Mission régionale d'autorité environnementale
ÎLE-DE-FRANCE

**Avis délibéré
sur le projet d'ensemble immobilier du
chemin des Bas Cornus
Villabé (91)**

**N° APJIF-2025-070
du 16/07/2025**

Illustration 5 : Extrait de la cartographie du Sdrif-E (« maîtriser le développement urbain »)

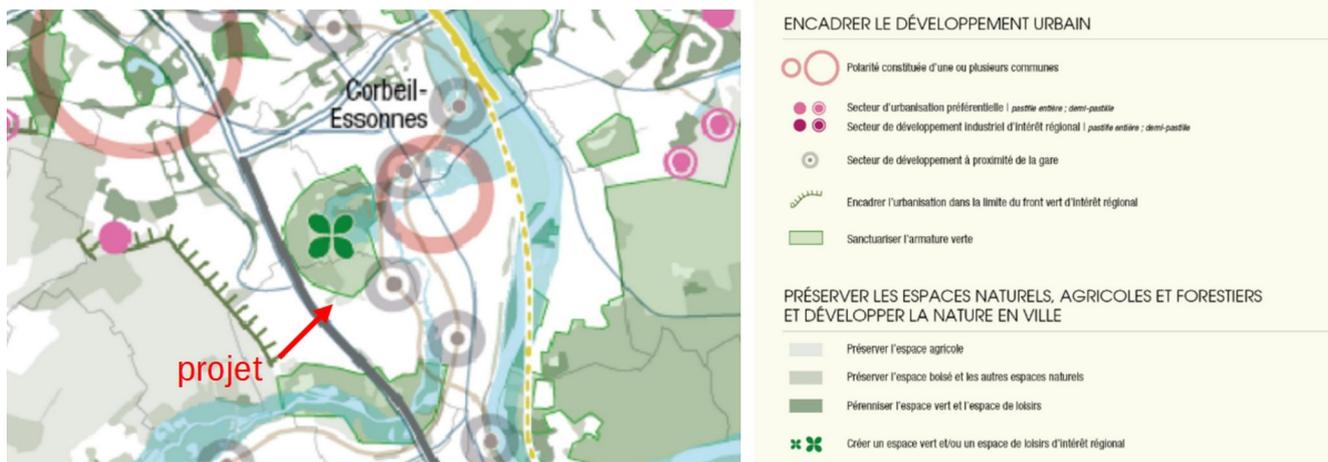
Le Sdrif-E, validé le 12 juin 2025, n'ouvre pas le site du projet à l'urbanisation. L'étude impact évoque des informations liées au futur Sdrif-E sans tenir compte de cet élément déterminant.

- détailler la contribution du projet à la réalisation des objectifs et actions du plan climat-air-énergie territorial de la communauté d'agglomération CAGPS-SES ;
- examiner l'articulation avec le Sdrif-E.

Illustration 6 : Plan de l'OAP des Coudras (source : dossier de modification simplifiée n°2 du PLU)

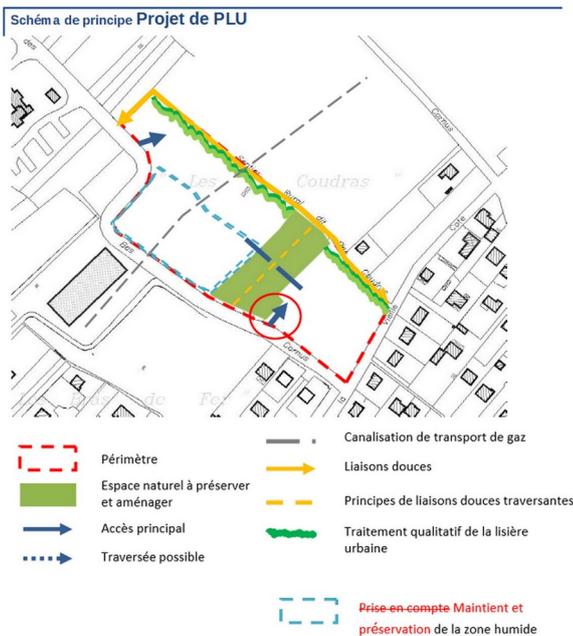
Toutefois, l'étude d'impact ne présente aucune solution alternative de densification du tissu urbain existant qui aurait permis d'épargner ce site de l'urbanisation tout en réalisant les logements programmés. L'Autorité environnementale rappelle que la présentation des solutions de substitution raisonnables n'est pas une faculté offerte au maître d'ouvrage mais une exigence de la réglementation (article R.151-3 du code de l'urbanisme), une fois le besoin défini.

(2) L'Autorité environnementale recommande de présenter les alternatives au projet d'urbanisation permettant de préserver de l'artificialisation le site et d'analyser l'option retenue en la comparant à des solutions de substitution raisonnables aux regards de leurs incidences sur l'environnement et la santé humaine.

Illustration 14 : Plan de masse du projet superposé aux principales zones à enjeu écologique (EI, p245)

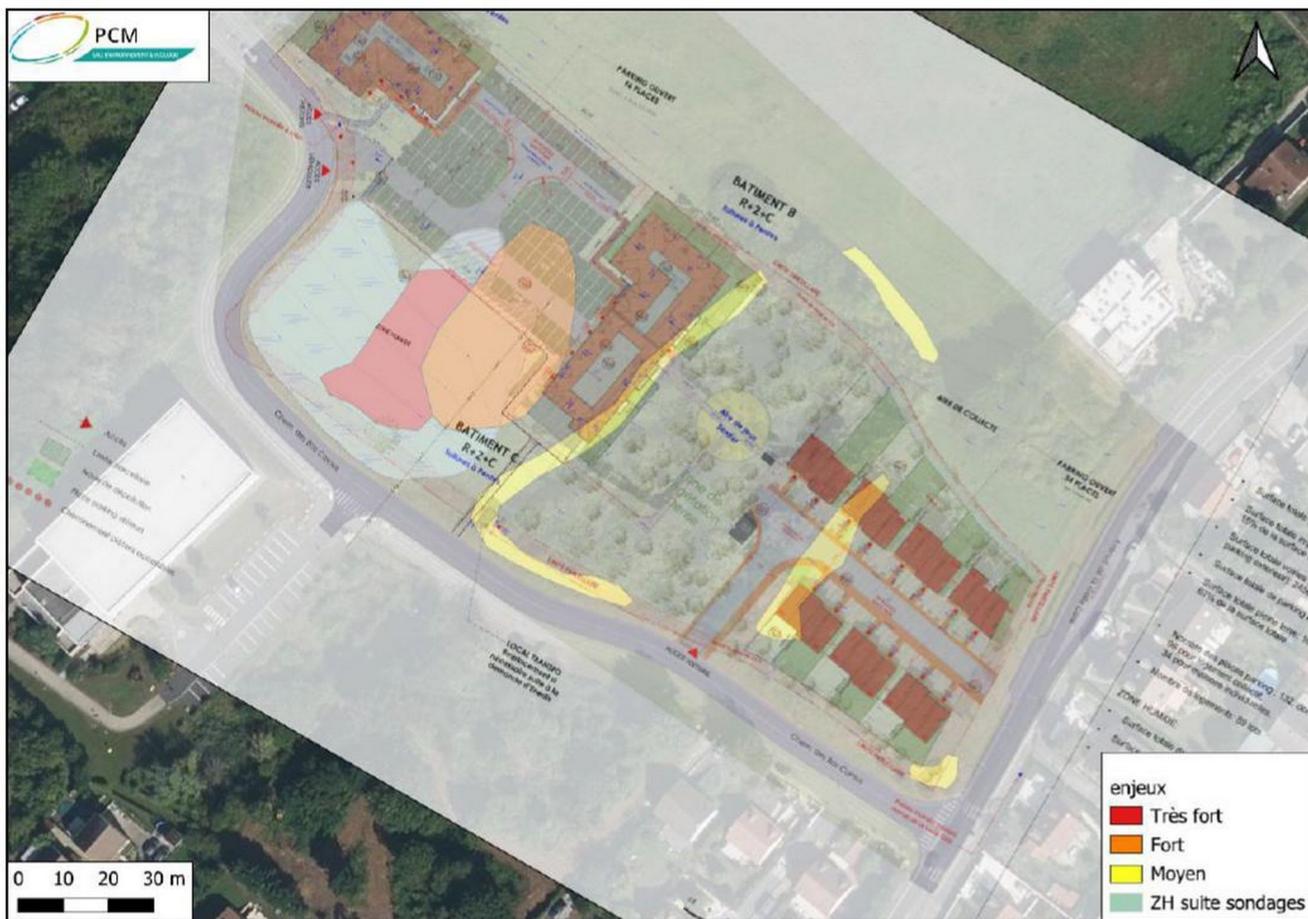
Les travaux éviteront en grande partie l'espace boisé central (sur lequel un sentier et une aire de jeux seront toutefois aménagés). Il n'est pas précisé si l'arbre mort localisé en partie sud-est du boisement sera conservé. La zone humide sera affectée sur 225 m² dans sa partie basse pour construire un parking à ciel ouvert et un cheminement piéton. Une partie de la friche sera détruite. Il est regrettable que l'ouest du boisement central soit autant affecté pour réaliser deux maisons et de la voirie (illustration n°3). Pour l'Autorité environnementale, des solutions alternatives de moindre impact auraient dû être étudiées.

(8) L'Autorité environnementale recommande d'étudier une solution alternative à l'implantation des maisons individuelles n'affectant pas le boisement central, puis de justifier la solution retenue.

Illustration 15 : Situation du projet en jaune / Znieff des « Coteaux et zones agricoles du Cirque de l'Essonne » en vert (EI, p154)

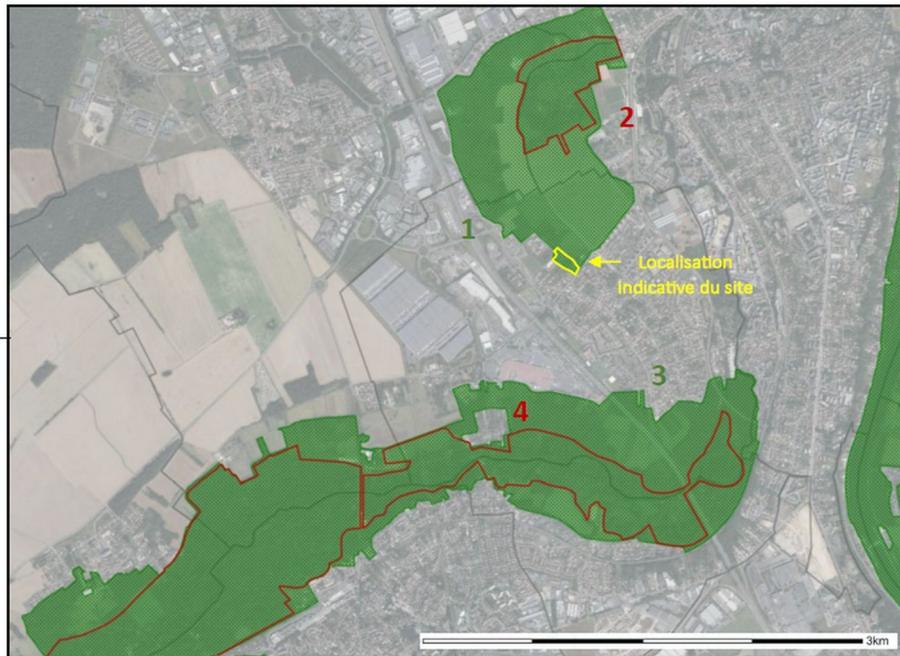
- prendre un engagement sur les mesures de suivi en phase de chantier présentées dans l'étude d'impact,
- approfondir les mesures visant à limiter les incidences sur les espèces en phase de travaux (inventaire complémentaire, effarouchement, etc.) et d'exploitation (passages à faune, vitres anti-collision, etc.),
- préciser les mesures de limitation de l'impact de l'éclairage sur la biodiversité,
- présenter des mesures concrètes de gestion écologique des espaces verts,
- évaluer les effets résiduels du projet sur la Znieff des « Coteaux et zones agricoles du Cirque de l'Essonne » et sa fonctionnalité.

Illustration 16 : Localisation des sondages et pollutions observées sur les sondages T11 et T12 (annexe 11 de l'étude de pollution des sols)

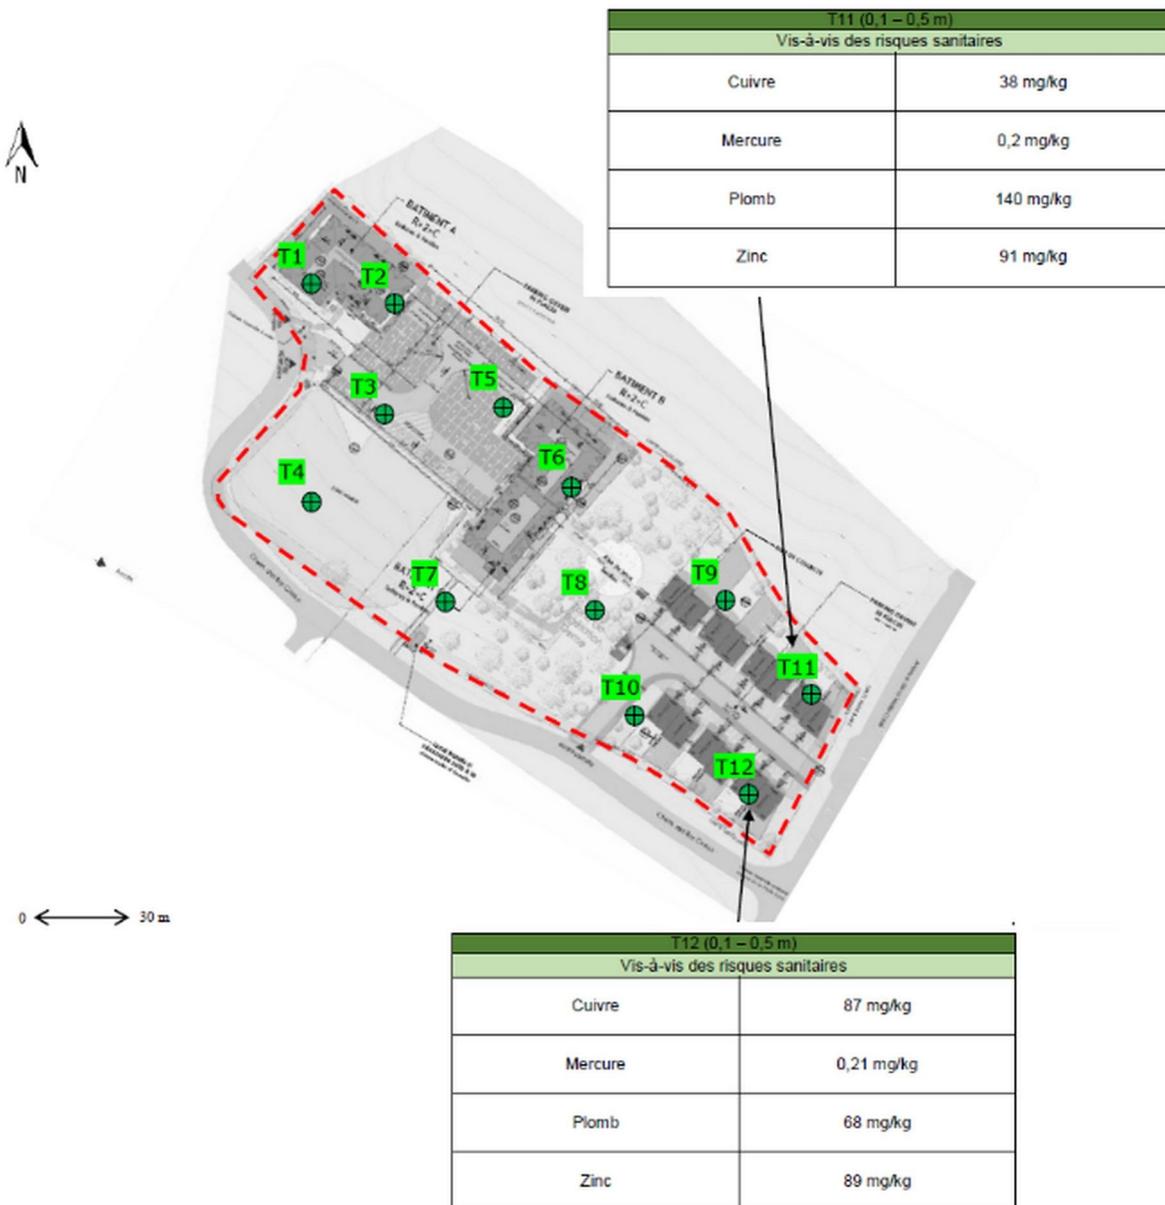
mineux au droit des voiries / parkings extérieurs. Toutefois ces sondages sont situés sous des maisons individuelles. Il convient donc de préciser le périmètre exact des mesures de recouvrement.

Les sondages T1, T2, T4, T7 présentent également des dépassements des seuils Aspitet ou CIRE pour certains métaux. T1 et T2 sont situés au niveau du bâtiment A. L'étude d'impact ne précise pas pourquoi les pollutions observées sur T4 (sur la zone humide) et T7 (proche d'une voirie) ne font pas l'objet de mesures de gestion (limitation d'accès, recouvrement ponctuel, ou excavation).

La solution préconisée dans le dossier est le recouvrement de la surface par de la terre végétale ou par des remblais d'apport sains (p.198 EI) sans que cette solution, selon l'Autorité environnementale, démontre son efficacité au regard des métaux lourds identifiés.

(11) L'Autorité environnementale recommande de réaliser une analyse de l'ensemble du périmètre concerné et de préciser les risques liés à la pollution des sols sur le secteur afin de démontrer que le choix d'aménagement et les conditions de réalisation du projet garantissent la compatibilité des sols avec les

Illustration 17 : Cartographie de la modélisation des concentrations en NO₂ en 2027 en état projeté (EI, p225)

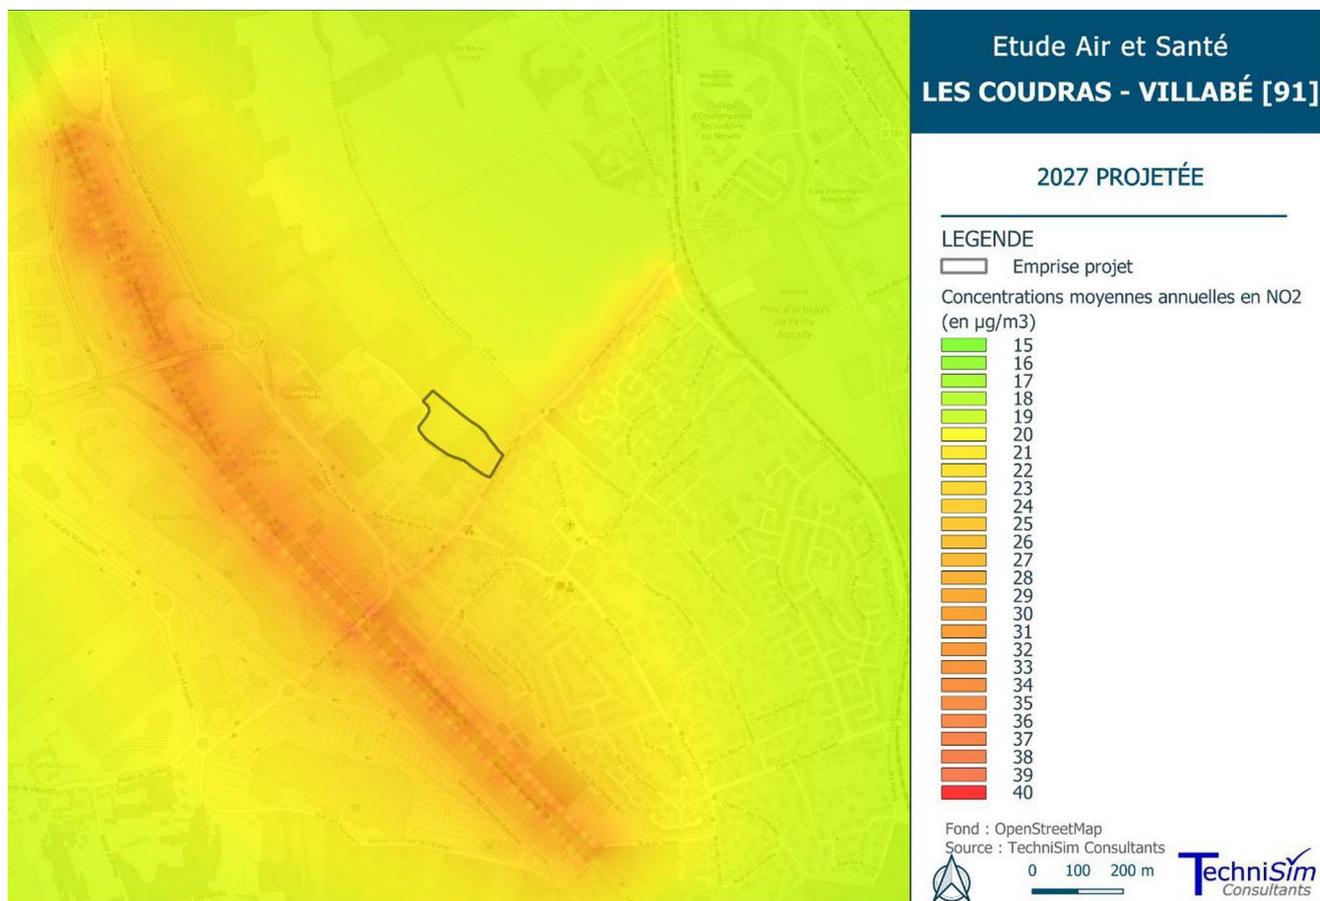
Pour l'Autorité environnementale, l'écart entre les mesures in situ et la simulation 2024 n'est pas expliqué. Dans toutes les simulations, les valeurs retenues par l'OMS à l'année pour caractériser l'impact néfaste de la pollution sur la santé humaine (NO₂ : 10 µg/m³ PM₁₀ : 15 µg/m³ PM_{2,5} : 5 µg/m³) seraient dépassées sur au moins une partie du site (EI, p265).

Illustration 18 : Cartographie de la modélisation de l'ambiance acoustique (EI, p101)

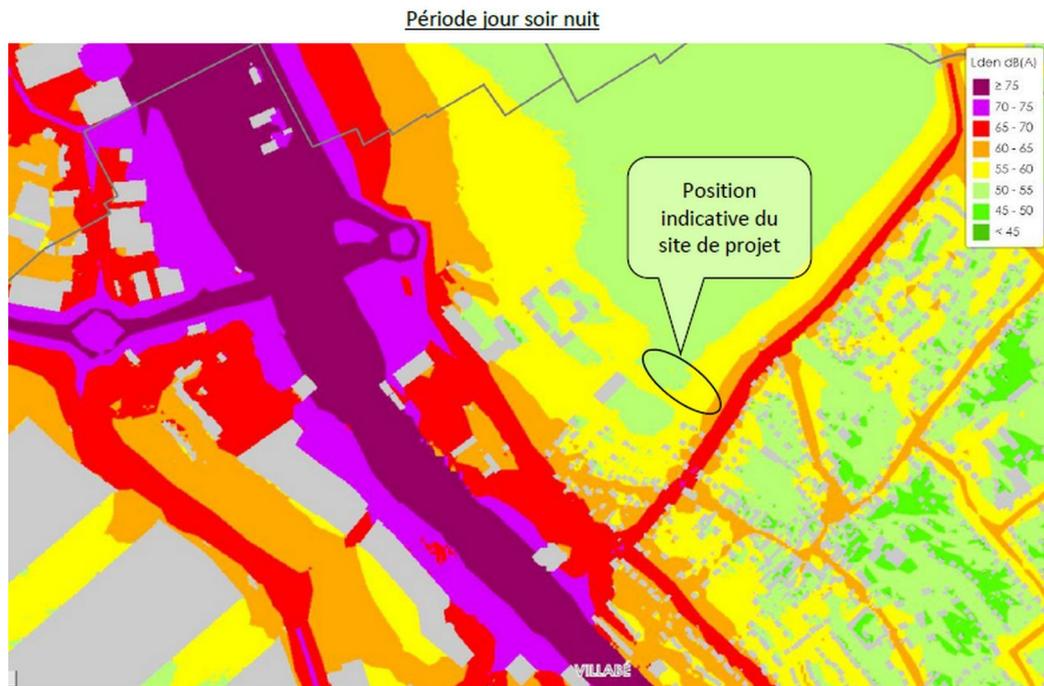
Le dossier comprend également une modélisation acoustique théorique basée sur les données de trafic et non calée sur des mesures in situ. Les niveaux sonores ambiants modélisés excèdent 60 dB(A) sur les façades des maisons proches de la rue de la Vieille Côte. En raison de leur isolation acoustique, les niveaux sonores perçus à l'intérieur des maisons seraient toutefois inférieurs à 35 dB(A) le jour, et 30 dB(A) la nuit. L'étude ne précise

pas les hypothèses considérées (nombre de véhicules, vitesse etc.), et ne justifie pas le choix de l'indicateur de bruit ambiant modélisé (L10). Il est toutefois indiqué que cet indicateur surestime les niveaux sonores réels d'au moins 5 dB.

Il ne semble pas que le pétitionnaire ait cherché à éloigner les premières maisons de l'avenue de la Vieille Côte, de manière à limiter leur exposition aux pollutions de cette voie (air, bruit). Ce choix est à justifier au titre de la séquence « réduire » de l'évaluation environnementale.

- réaliser des mesures acoustiques de l'état initial du site ;
- caler les modèles acoustique et de pollution de l'air sur les mesures in situ existantes ou à réaliser ;
- proposer une variante du projet éloignant davantage les premières maisons du projet de l'avenue de la Vieille Côte.
